川内原子力発電所1号炉、2号炉審査資料

TTS-003

## 川内原子力発電所1号炉及び2号炉

標準応答スペクトルを考慮した地震動評価における  
地下構造モデルの設定について  
(コメント回答)

### 地盤減衰 (Q値) の設定 (EL. 11.0m~EL. -118.5m)

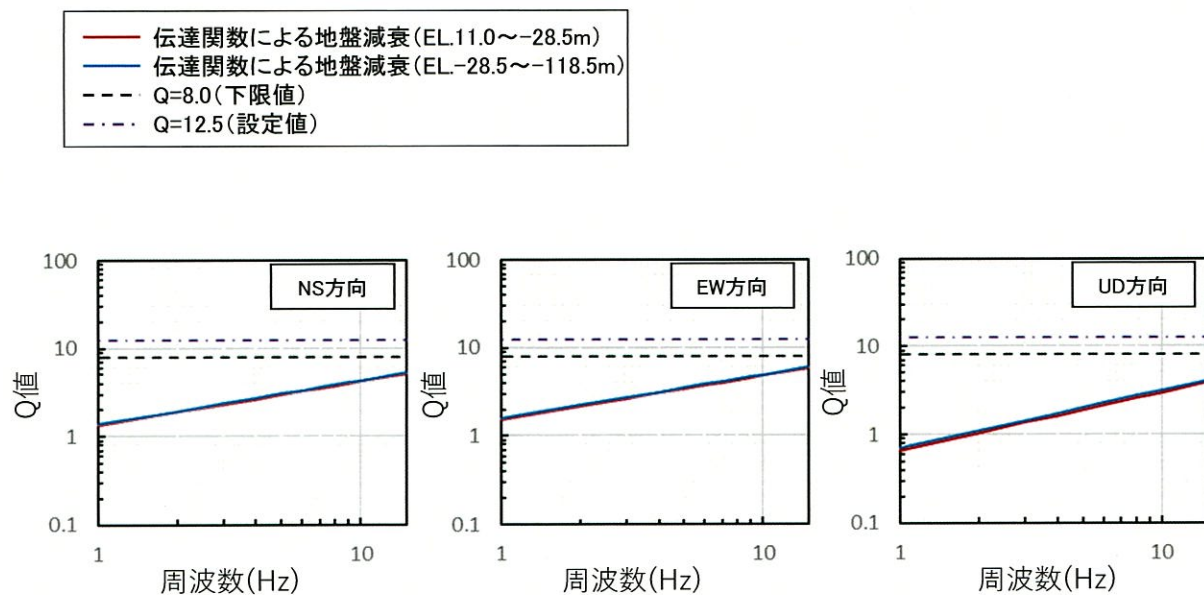
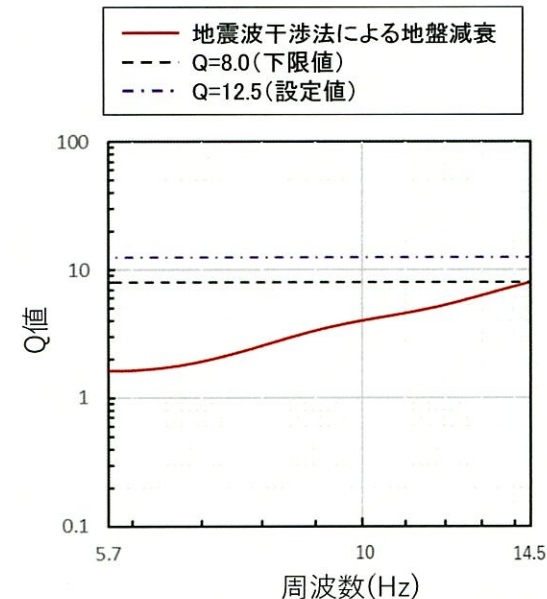
No.	コメント	指摘場所	対応状況
1	地下構造モデルの地盤減衰の設定について、既許可からの変更点の妥当性を説明すること。その際、第2層を分割していること、また、地盤減衰の設定根拠としている地震観測記録が得られていない範囲(EL.-118.5m~-200m)の地盤減衰の設定の妥当性についても併せて説明すること。	第983回 原子力発電所の 新規制基準適合性に 係る審査会合 (令和3年6月11日)	TTS-003 P4~37
2	地下構造モデルの変更に伴う既許可の基準地震動への影響について説明すること。		TTS-003 P38~44
3	地震基盤相当面について、設置許可基準規則解釈別記2の $V_s=2,200\text{m/s}$ 以上に対し、 $V_s=2,150\text{m/s}$ の層上面(EL.-480m)に設定したことの妥当性を説明すること。		次回以降 説明予定
4	模擬地震波の作成について、複数の方法から一様乱数の位相をもつ正弦波の重ね合わせを採用した妥当性を説明すること。		次回以降 説明予定
5	既許可以降の観測・調査・分析などについて説明すること。		適宜反映
6	変はんれい岩について、地質層序と地質図の凡例の記載の考え方を説明すること。		次回以降 説明予定

- 敷地地盤の鉛直アレイ地震観測記録に基づく伝達関数による地盤減衰の同定結果及び地震波干渉法による地盤減衰の推定結果によると、地盤減衰 (Q値) の下限は  $Q=8.0$  程度。
- 上記の結果を踏まえ、地盤減衰の不確かさを考慮し、保守的に鉛直アレイ地震観測記録に基づく地盤減衰を周波数によらず一律で  $Q=12.5$  と設定。
